CAD依頼書

旭金属株式会社 レーザー事業部

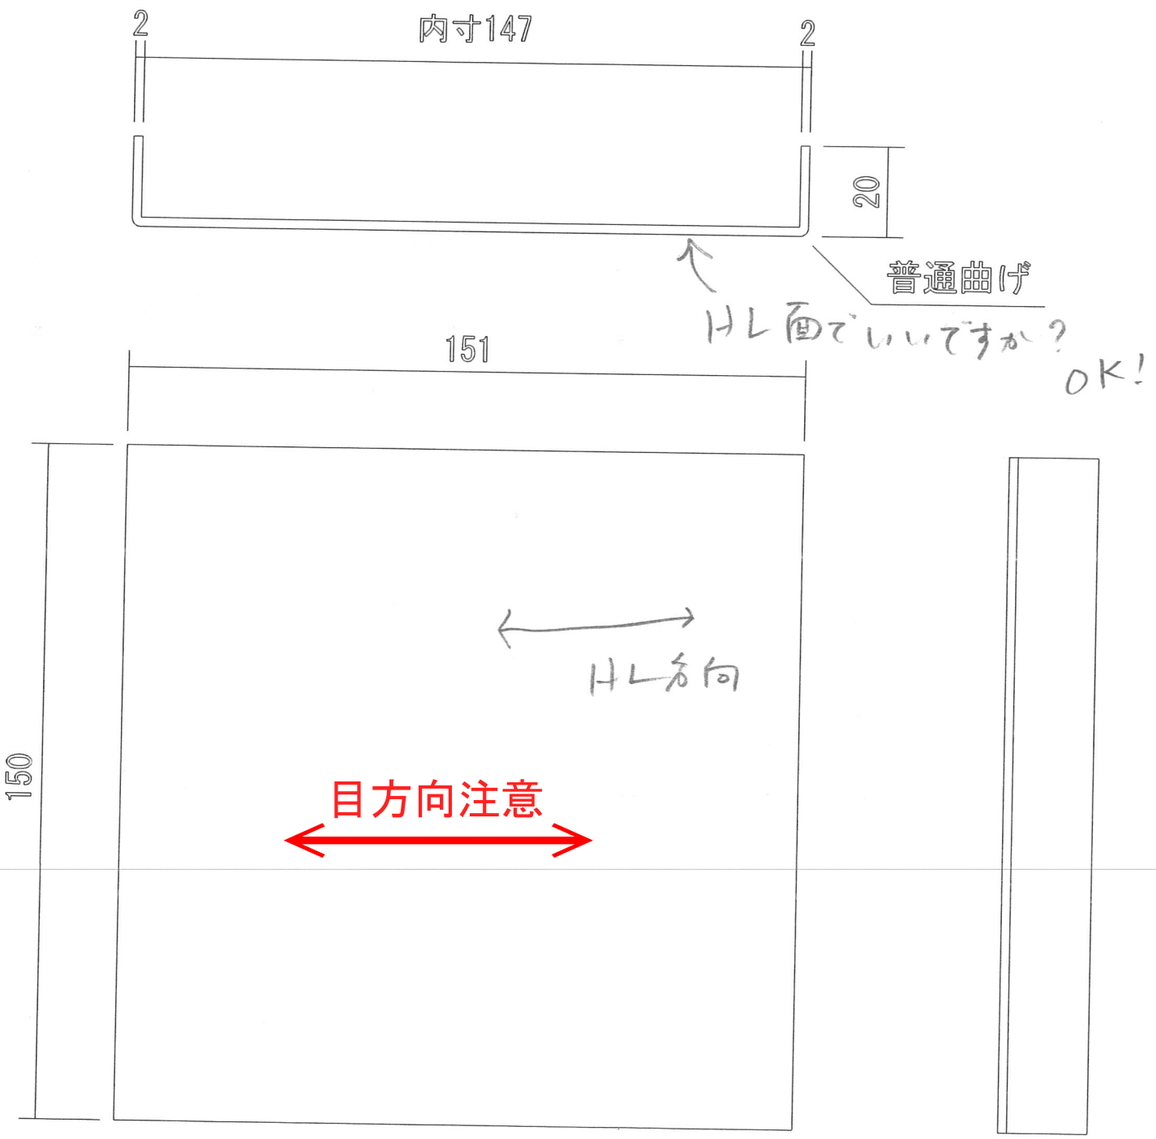
nakamura の 抜き文字ありません → なくてOK!

見積時 HLでなく、2Bでのお見積です。 HL材での注文でしょうか？ → HLの注文

20+151+20−(3.6×2)
= 183.6
